六ヶ所断層・大陸棚外縁断層 関連資料のよせあつめ

上澤千尋

原子力資料情報室

2024.10.25

敷地周辺の断層評価結果

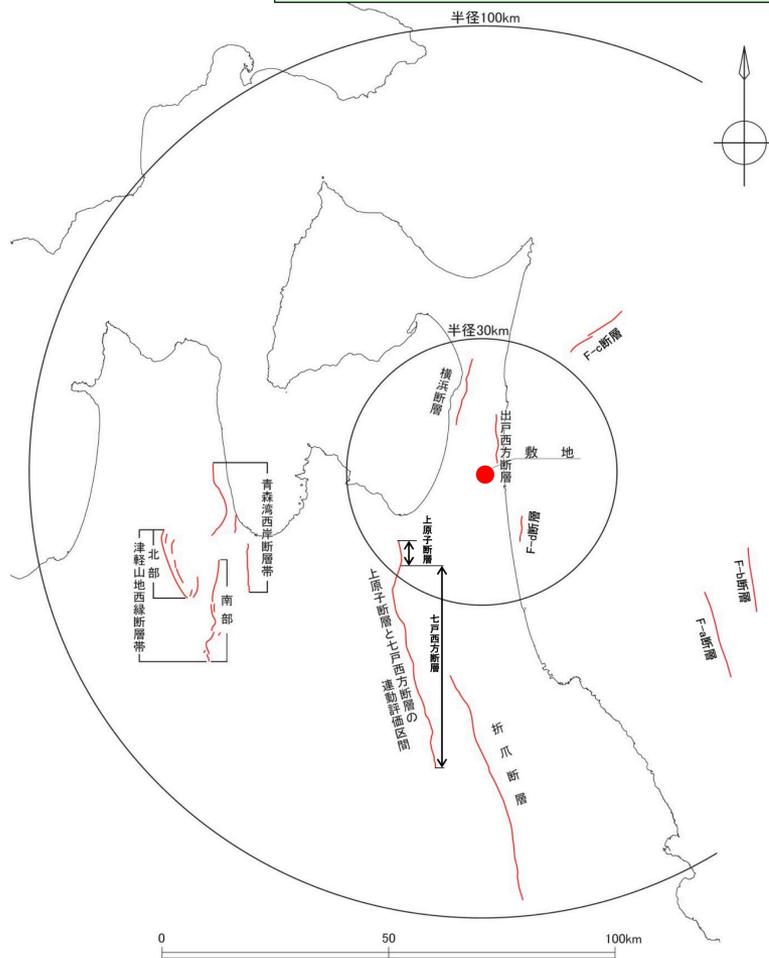
六ヶ所断層（大陸棚外縁断層）の活動による 六ヶ所再処理工場の敷地近傍の土地の変形の様子

下北半島の太平洋側の海岸線沿いには
標高30～40mの海成段丘がひろがっている

海域の大陸棚外縁断層が、過去から現在に
かけてくり返し活動し地震を起こし
陸地を隆起させてきた結果である

長大な活断層が南側で枝分かれし、
その一方が六ヶ所再処理工場の直下に潜り
込んでいて、敷地の近傍の土地を大きく
変形させている

鷹架沼南岸の地質調査結果(地質平面図)

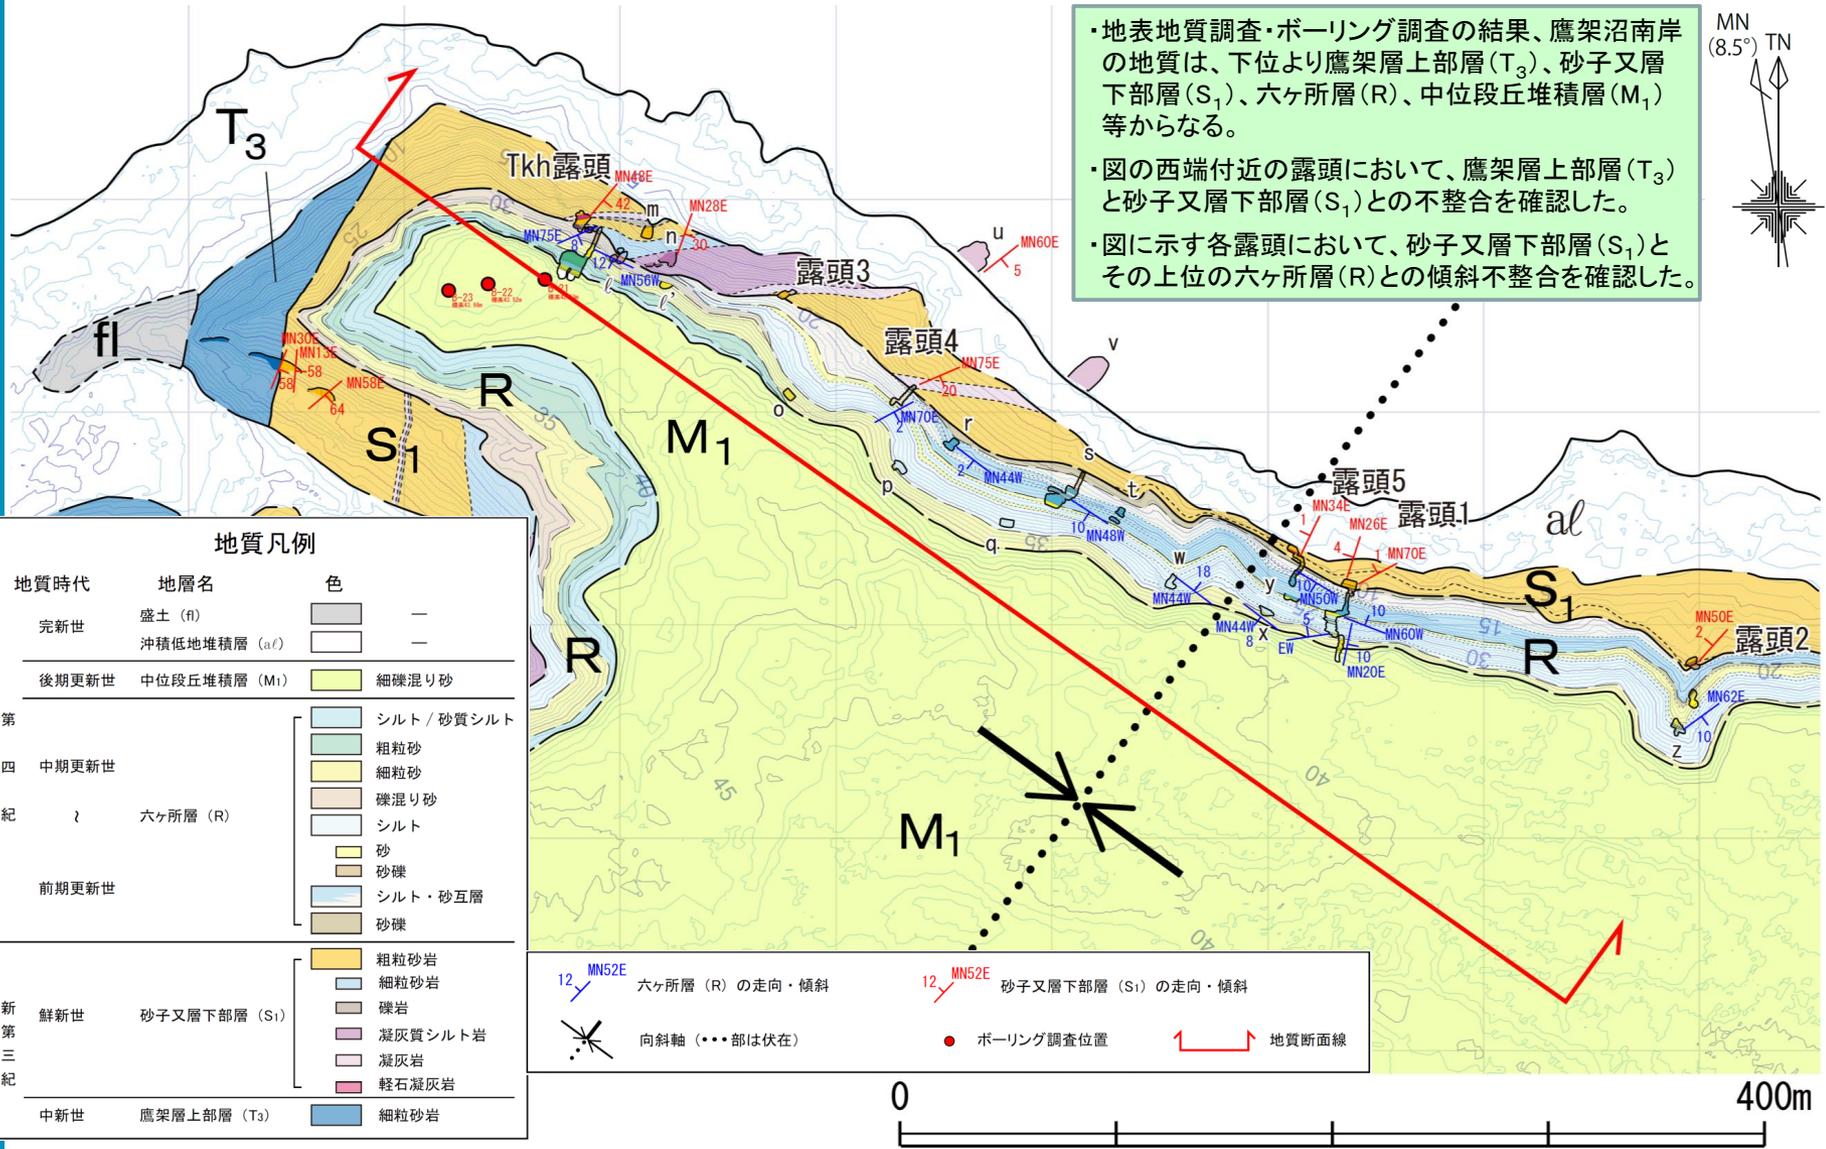
地下構造には非対称な向斜構造

M1面が異常な傾斜を示す部分は想定される六ヶ所断層の地表延長部での変形である

S1の中には地層が変形してずれていることを示すような構造 (a,b,c)

鷹架沼南岸の地質調査結果(周辺)(地質断面図)

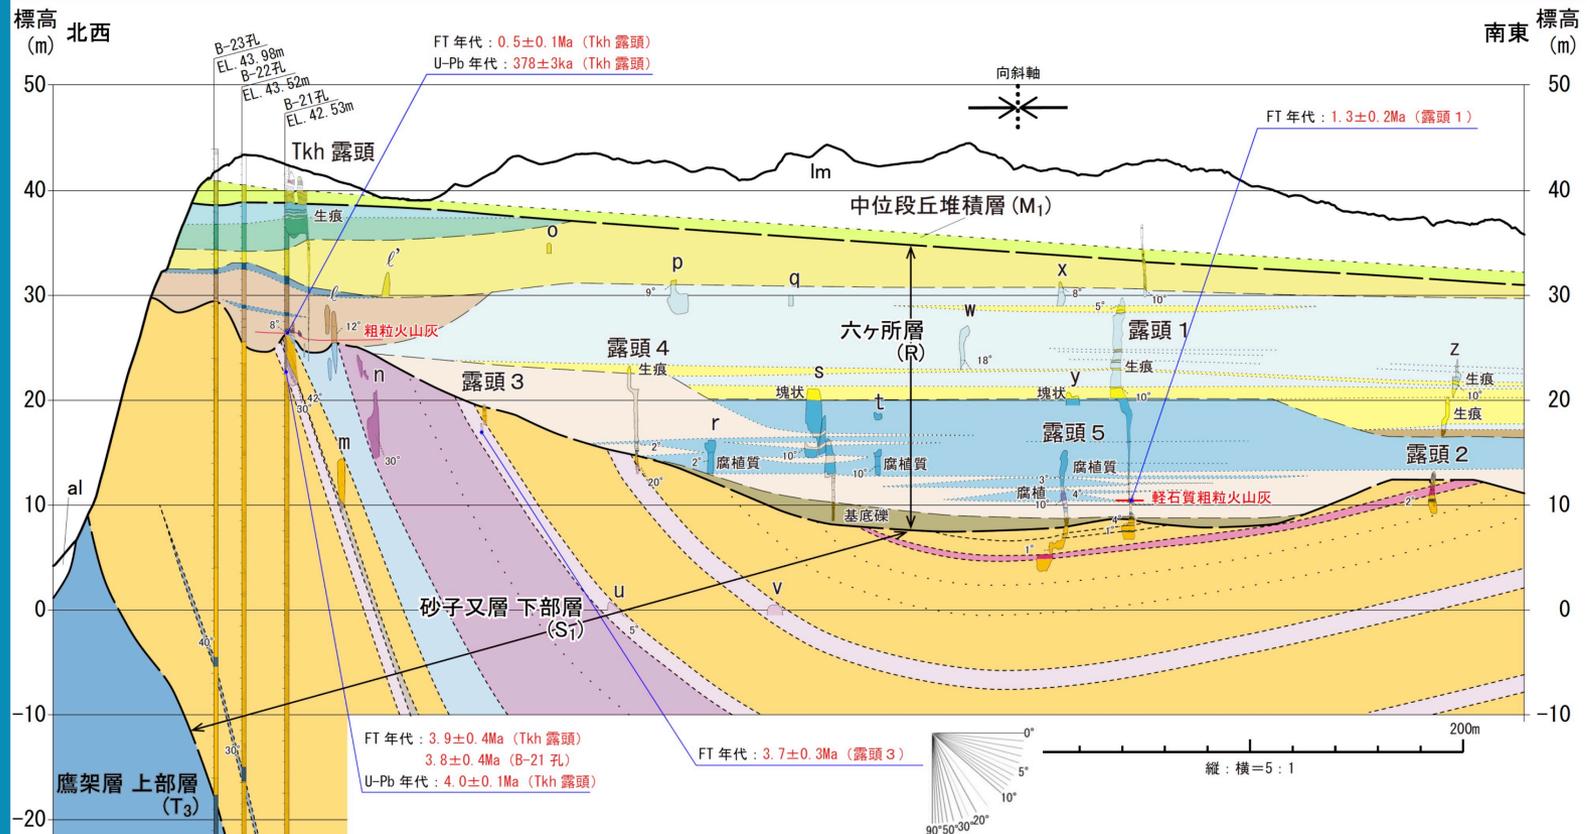
鷹架沼南岸の露頭調査の結果から地層区分を“補間して”描くことの恣意性
